**AVIS RELATIF À LA PROTECTION
CONTRE LES EVENTUELS EFFETS NOCIFS ET NUISANCES
PROVOQUÉS PAR LES RAYONNEMENTS NON IONISANTS
GÉNÉRÉS PAR DES ANTENNES ÉMETTRICES STATIONNAIRES**

Commune : JODOIGNE - Exploitant : TELENET GROUP

Référence exploitant : BW4707P

Rapport n° 44 / 2025

Figure 1 : Vue en plan des lieux de séjour et des points de contrôle

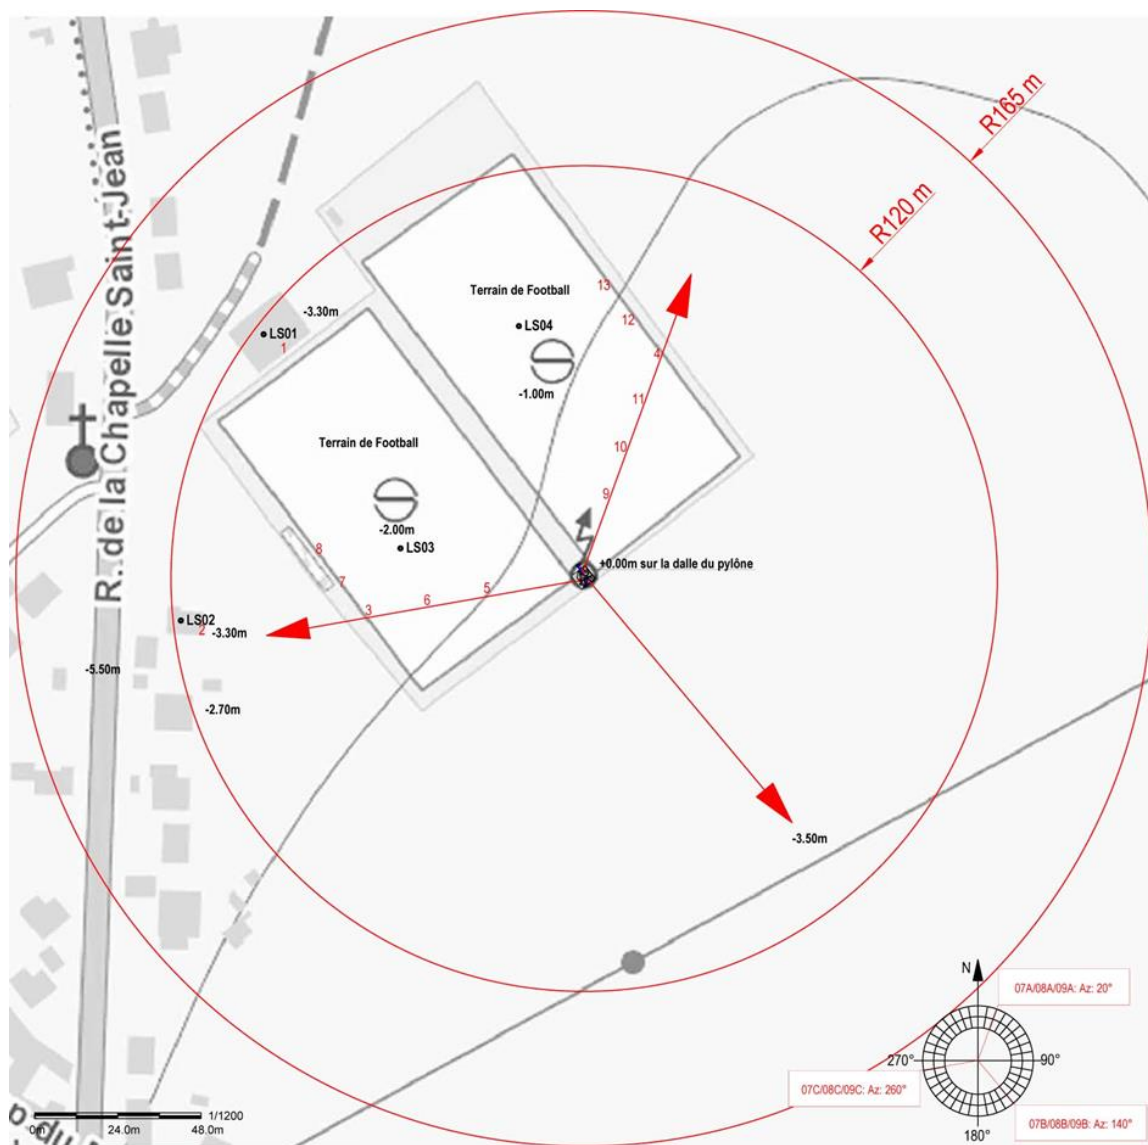
Les fréquences d'émission, la puissance rayonnée par chacune des antennes et leur gain permettent de déterminer le rayon de la zone à analyser. Tout dépassement de la limite par installation est exclu en dehors de cette zone. Le tableau 2 reprend les 35 LS² pour lesquels l'indice d'exposition est le plus élevé. Les différentes colonnes indiquent :

- le numéro du point de contrôle repris sur un des plans de la figure 1;
- le numéro du LS dans lequel se trouve le point de contrôle de la 1^{ère} colonne ;
- l'atténuation d'obstacle prise en compte pour le calcul de l'indice d'exposition dans le LS ;
- le résultat du calcul de l'indice d'exposition.

N° point de contrôle	LS	Atténuation (dB)	Indice d'exposition relatif à la limite par installation IE_i
13	LS04	0,0	0,411
2	LS02	3,0	0,313
9	LS04	0,0	0,268
5	LS03	0,0	0,224
12	LS04	0,0	0,188
1	LS01	3,0	0,151
8	LS03	0,0	0,131
11	LS04	0,0	0,106
3	LS03	0,0	0,086
4	LS04	0,0	0,084
7	LS03	0,0	0,078
10	LS04	0,0	0,078
6	LS03	0,0	0,062
